SAMMON VALTATIE

HINTSANKADUN JA RISTINARKUNTIE LIITYMÄ (660)

LIIKENNEVALOSUUNNITELMA

OPASTIN- JA ILMAISINJÄRJESTELYT 1:500

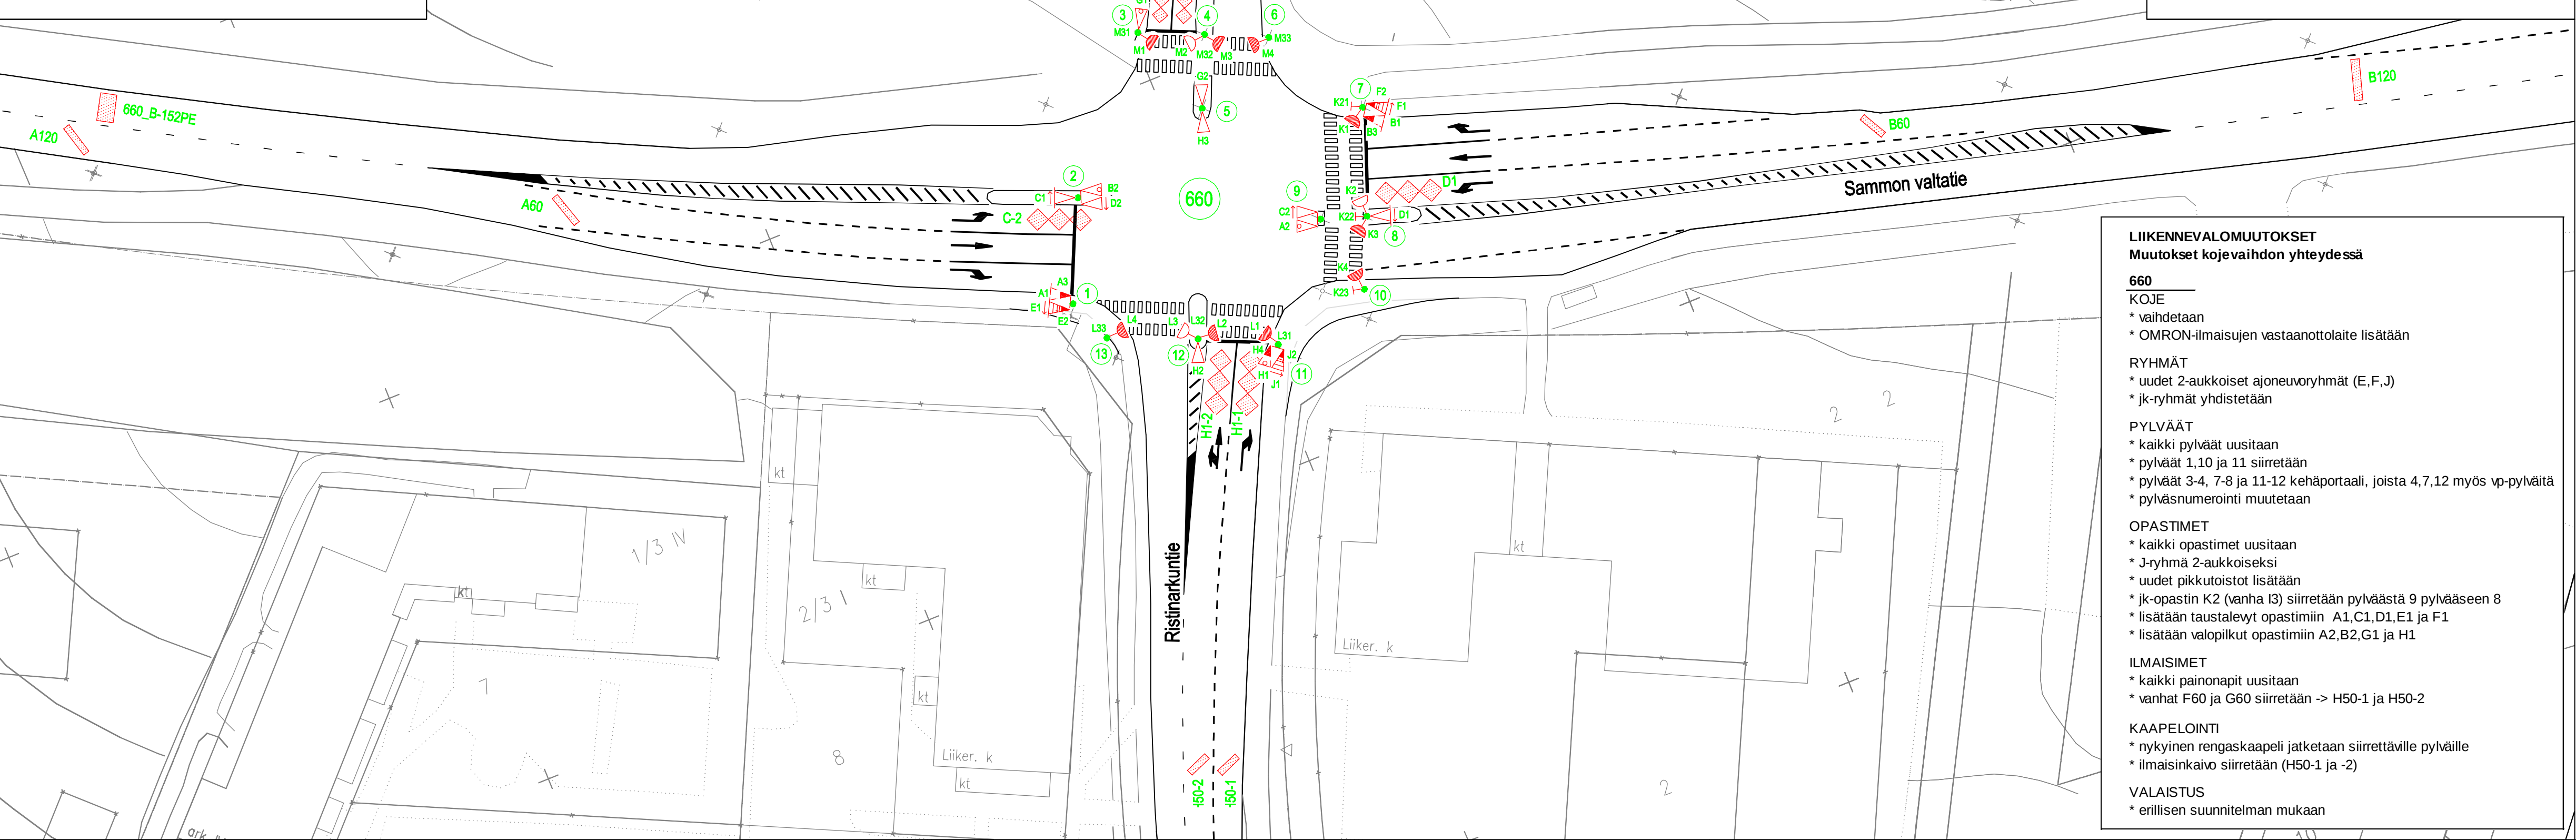
LIIKENNEVALOMUUTOKSET
Muutokset kojeivaihdon yhteydessä

660
KOJE
* vaihdetaan
* OMRON-ilmaisujen vastaanottolaite lisätään

RYHMÄT
* uudet 2-aukkoiset ajoneuvoryhmät (E,F,J)
* jk-ryhmät yhdistetään

PYLVÄÄT
* kaikki pylväät uusitaan
* pylväät 1,10 ja 11 siirretään
* pylväät 3-4, 7-8 ja 11-12 kehäportaali, joista 4,7,12 myös vp-pylväitä
* pylväsnumerointi muutetaan

OPASTIMET
* kaikki opastimet uusitaan
* J-ryhmä 2-aukkoiseksi
* uudet pikkutoistot lisätään
* jk-opastin K2 (vanha I3) siirretään pylvästä 9 pylvääseen 8
* lisätään taustalevyt opastimiin A1,C1,D1,E1 ja F1
* lisätään valopilkut opastimiin A2,B2,G1 ja H1

ILMAISIMET
* kaikki painonapit uusitaan
* vanhat F60 ja G60 siirretään -> H50-1 ja H50-2

KAAPELOINTI
* nykyinen rengaskaapeli jatketaan siirrettäville pylväille
* ilmaisinkaivo siirretään (H50-1 ja -2)

Lisätty pakkoetuussilmukat, 12.1.11 PT
